Il presente documento ha lo scopo di inquadrare le proposte di alternative, condivise nella riunione del 26/07/2022, intervenute a seguito delle note del MIC trasmesse in data 14/03/2022 (prot. 0000411-P) e 27/05/200 (prot. 0000964-P), delle riunioni del 22/06/2022 e 27/06/2022 e del sopralluogo del 30/06/2022 e di analizzarle sotto il profilo ambientale.

<b>PROGETTO DI FATTIBILITÀ TECNICO-ECONOMICA VELOCIZZAZIONE LINEA FERROVIARIA PESCARA-ROMA. LOTTO 2</b> Raddoppio tratta Manoppello - Scafa					
Relazione comparativa PFTE e alternative proposte	COMMESSA IA97	LOTTO 0 0R	CODIFICA 22	DOCUMENTO RHIM00 0X002	REV. A	FOGLIO 4 di 19

Relazione comparativa PFTE e alternative proposte

FIGURA 2  
PARTICOLARE DEL PROSPETTO DEL VI21, IN CORRISPONDENZA DEL PONTE AD ARCO E DELLA TRAVATA RETICOLARE

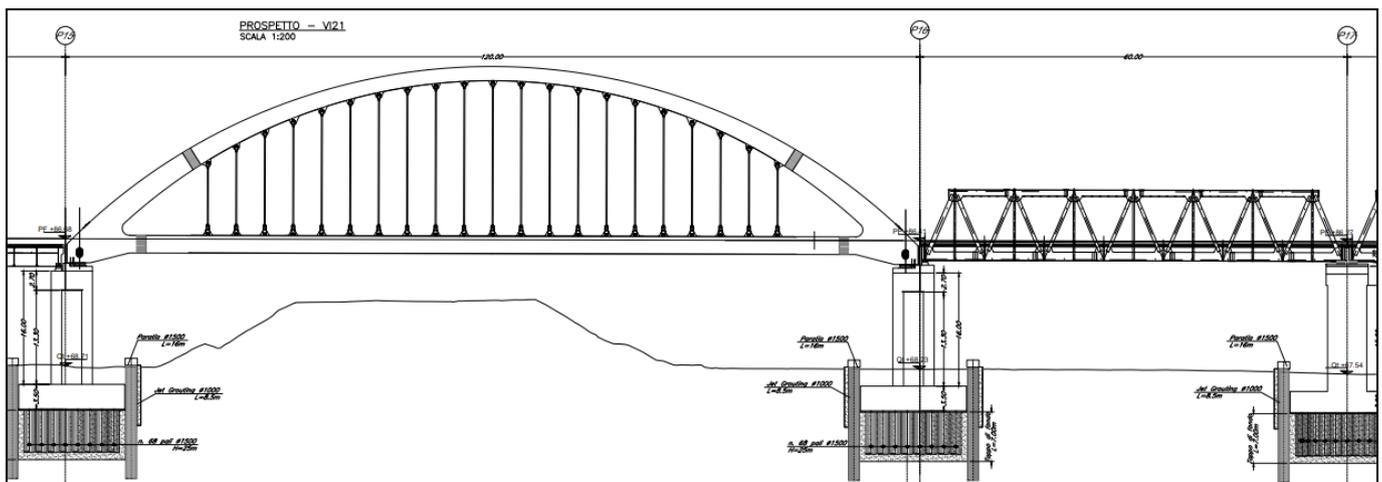
- ✓ sostituzione delle travate reticolari da 60 ml con impalcati a sezione mista a via superiore della medesima luce;
- ✓ modifica della geometria delle pile prevedendo pile con forma semiellittica con pulvini della medesima forma;
- ✓ inserimento veletta di finitura degli impalcati a via superiore.

FIGURA 3  
PROSPETTO DEL VI23

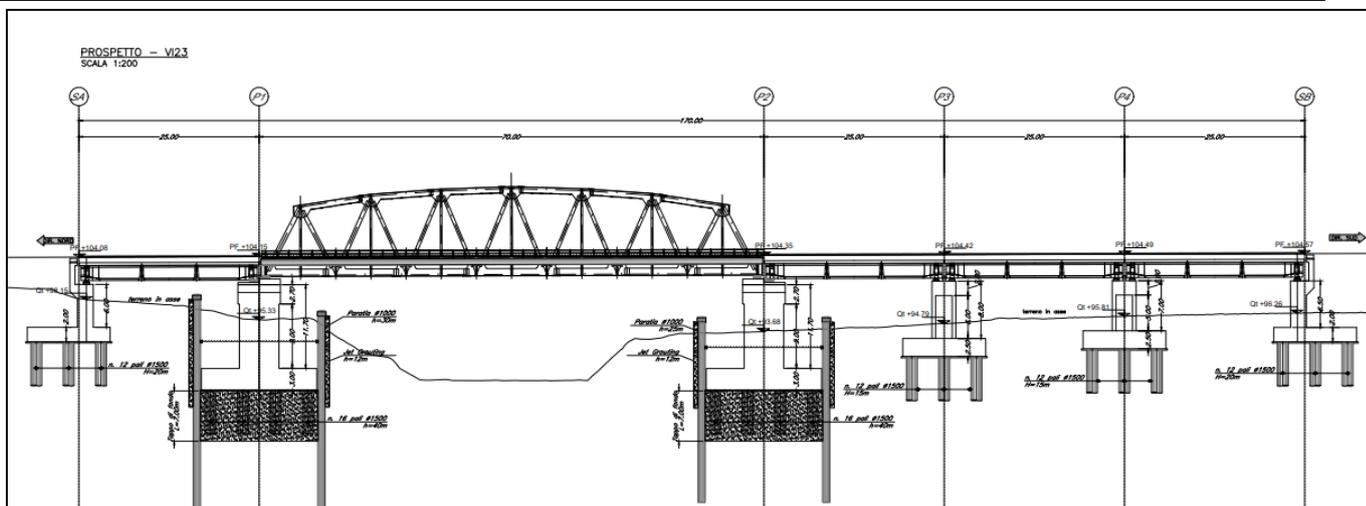
- ✓ modifica della geometria delle pile prevedendo pile con forma semiellittica con pulvini della medesima forma;
- ✓ inserimento veletta di finitura degli impalcati a via superiore.

Per quanto riguarda la sostituzione della travata reticolare, non è stato possibile prevederla per motivi tecnici, in particolare idraulici.

SL21 – STRUTTURA SCATOLARE FINESTRATA – PROSPETTO LATO VERSANTE SANTA MARIA D'ARABONA

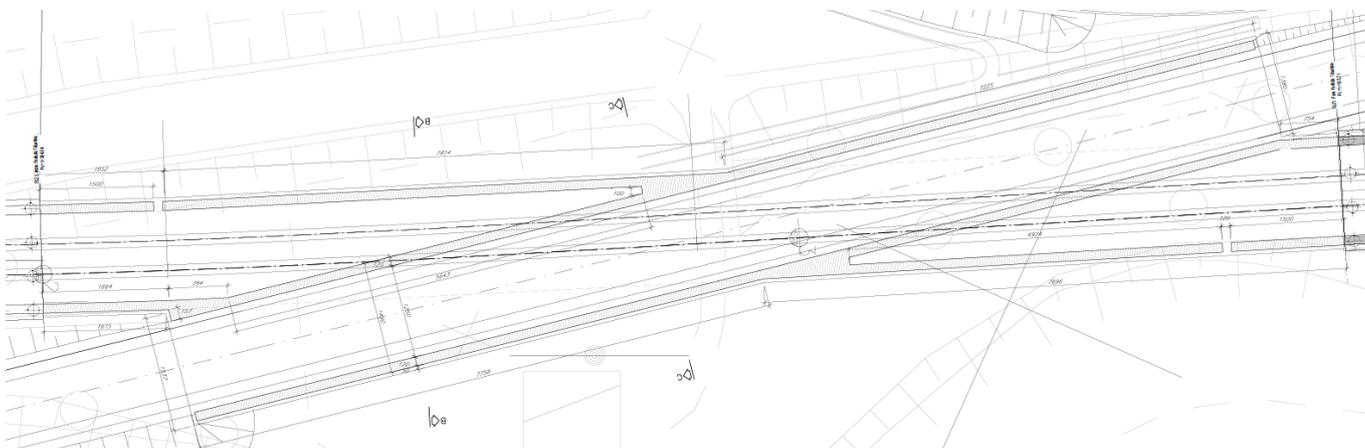
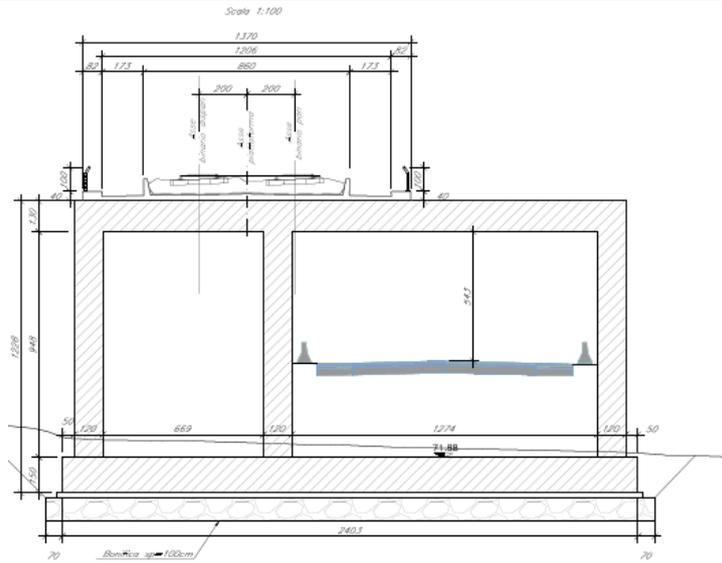
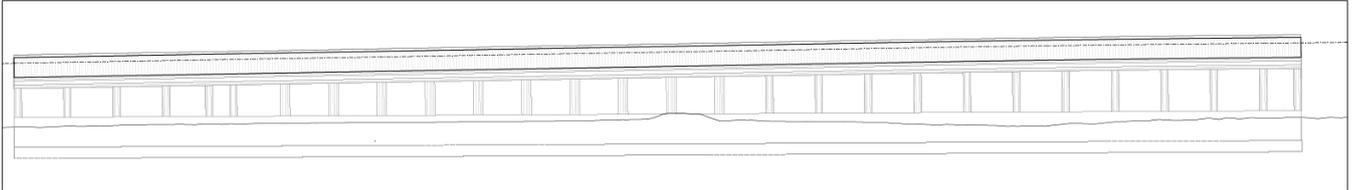
Con riferimento a quanto osservato per la tutela dei beni paesaggistici ed architettonici sulla struttura della farfalla (interferenza tra SS5 Tiburtina Valeria e raddoppio ferroviario in progetto), al fine di migliorare la trasparenza della struttura si propone di modificare l'opera sostituendo le pareti verticali continue con pilastri dalla forma tondeggiante.

SL21 – STRUTTURA SCATOLARE FINESTRATA – DETTAGLIO POSIZIONE PILASTRO

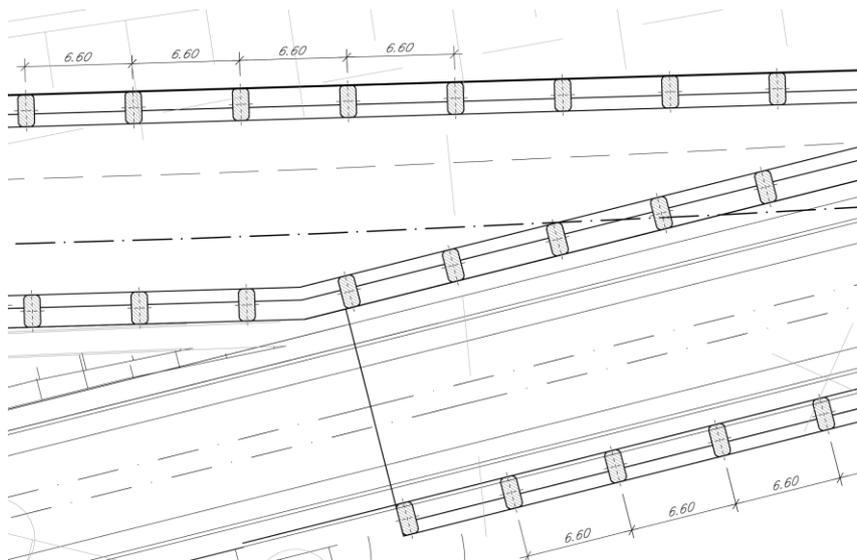
L'interasse dei pilastri è funzione della geometria dell'opera e dei carichi strutturali in gioco. Inoltre, per la parte alta della struttura (zona soletta) verrà riproposto il medesimo tema della "veletta" introdotta per l'adiacente viadotto VI21, al fine di garantire continuità visiva all'opera.
